B e g r ü n d u n g

gem. § 9 Abs. 8 BauGB zur 3. Änderung - vereinfacht - gem. § 13 BauGB des Bebauungsplanes Nr. 163 - Ziegelgrund -.

3. Änderung - vereinfachte - zum Bebauungsplan Nr. 163

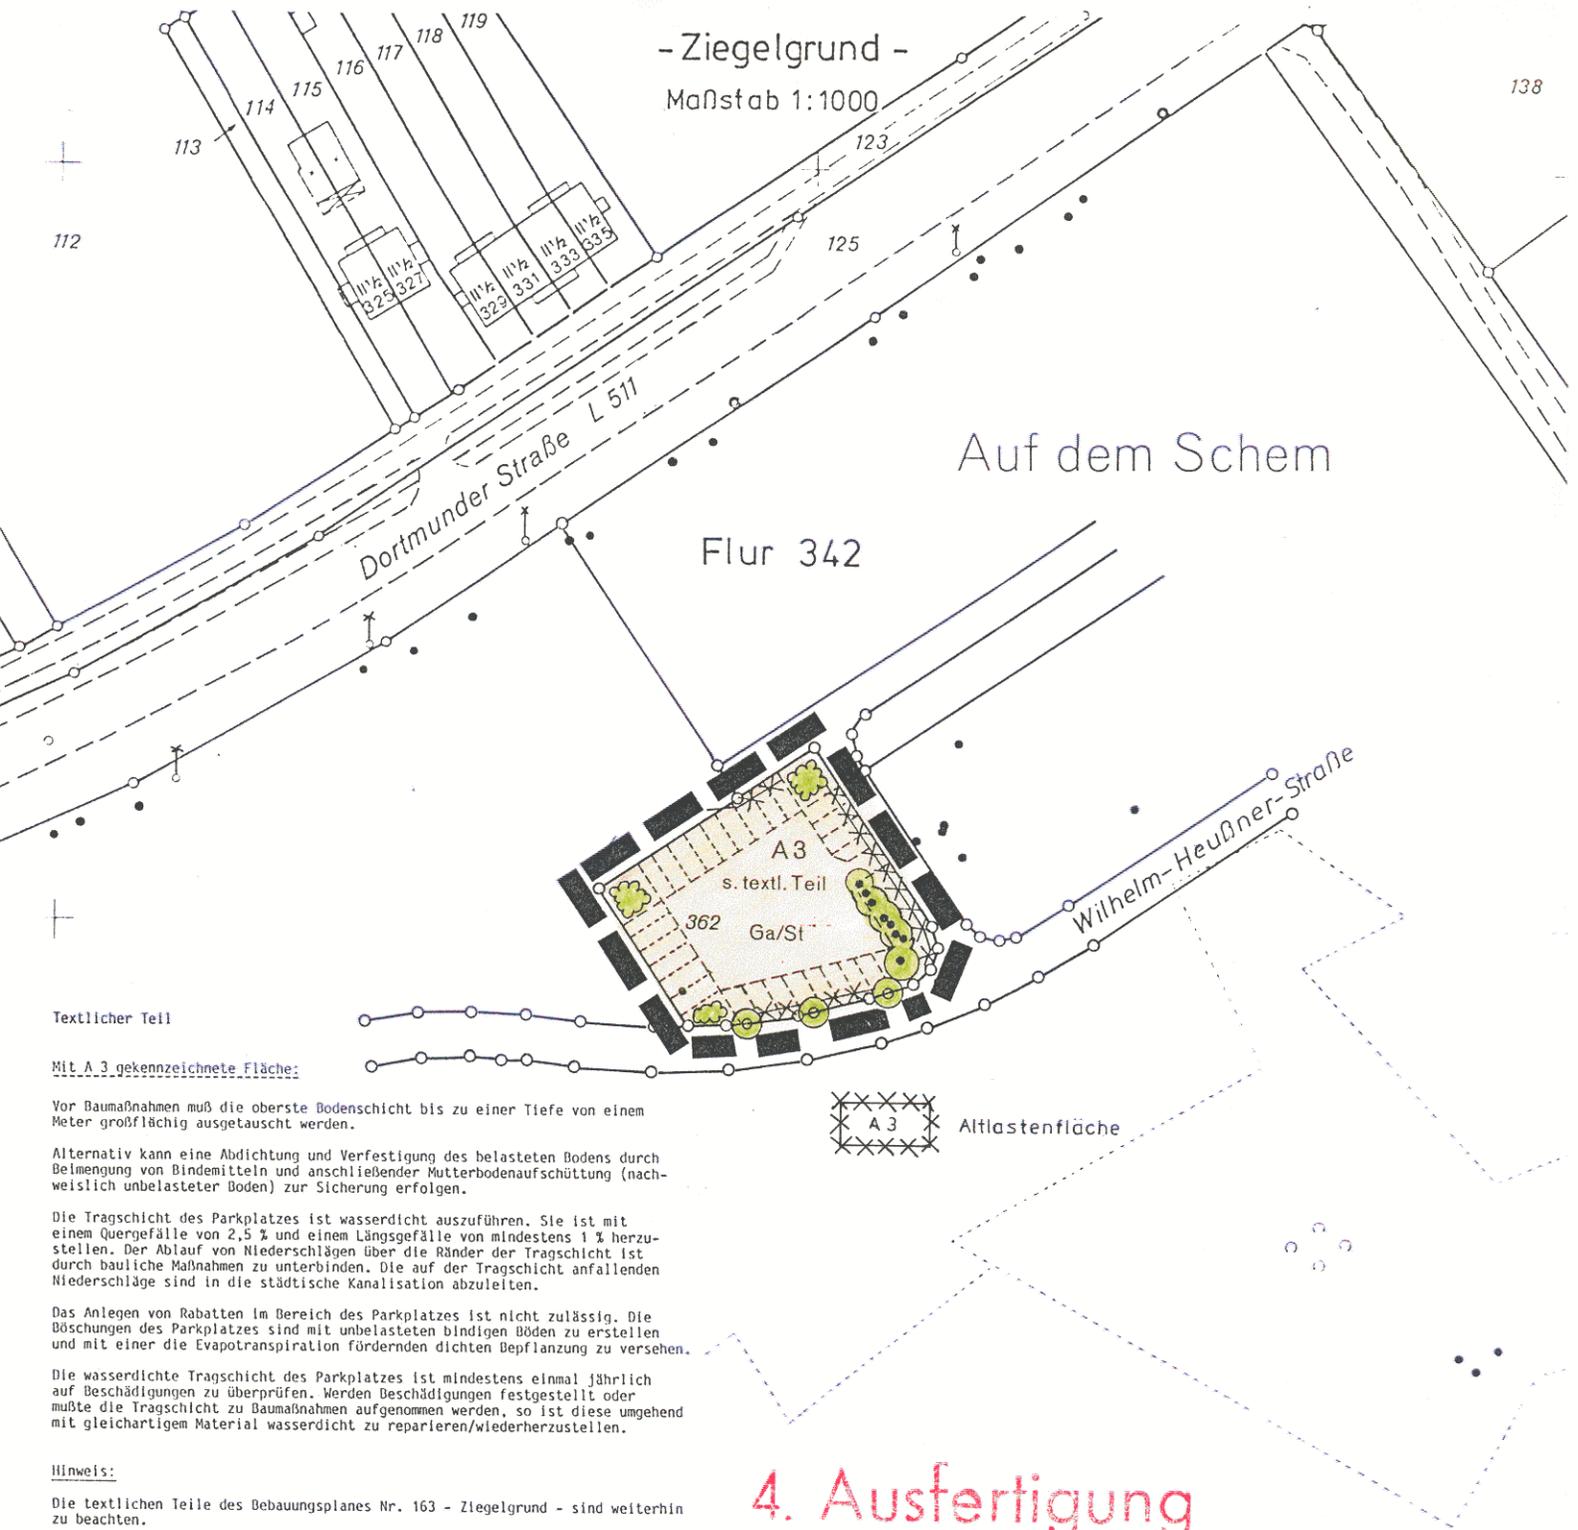
Inzwischen hat sich herausgestellt, daß die Untergeschosse der unmittelbar östlich dieser Stellplatzanlage geplanten dreigeschossigen Mehrfamilienhäuser nicht, wie beabsichtigt, als Tiefgarage genutzt werden können.

Der Nachweis der nach Landesbauordnung notwendigen Stellplätze hat deshalb ebenerdig auf dem eigenen Grundstück zu erfolgen.

Die beabsichtigte kompakte Bebauung läßt jedoch eine Stellplatznutzung auf diesem Grundstück nicht mehr zu, so daß die öffentliche Stellplatzanlage als Stellplatznachweis für die Mehrfamilienhäuser dienen soll und dementsprechend in eine private Gemeinschaftsstellplatzanlage (St/Ga) umgewandelt wird.

Im Hinblick auf die Befunde dieser Untersuchungsreihe und die inzwischen durchgeführten bzw. laufenden Sanierungsmaßnahmen wird bzgl. der Ausgestaltung der Stellplatzanlage seitens des Staatlichen Amtes für Wasser- und Abfallwirtschaft um folgende Ergänzung des textlichen Teils aus der 1. Änderung - vereinfacht "2.2 Mit A 3 gekennzeichnete Fläche" gebeten:

Die Tragschicht des Parkplatzes ist wasserdicht auszuführen. Sie ist mit einem Quergefälle von 2,5 % und einem Längsgefälle von mindestens 1 % herzustellen. Der Ablauf von Niederschlägen über die Ränder der Tragschicht ist durch bauliche Maßnahmen zu unterbinden. Die auf der Tragschicht anfallenden Niederschläge sind in die städtische Kanalisation abzuleiten.

Das Anlegen von Rabatten im Bereich des Parkplatzes ist nicht zulässig. Die Böschungen des Parkplatzes sind mit unbelasteten bindigen Böden zu erstellen und mit einer die Evapotranspiration fördernden dichten Bepflanzung zu versehen.

Die wasserdichte Tragschicht des Parkplatzes ist mindestens einmal jährlich auf Beschädigungen zu überprüfen. Werden Beschädigungen festgestellt oder mußte die Tragschicht zu Baumaßnahmen aufgenommen werden, so ist diese umgehend mit gleichartigem Material wasserdicht zu reparieren/wiederherzustellen.
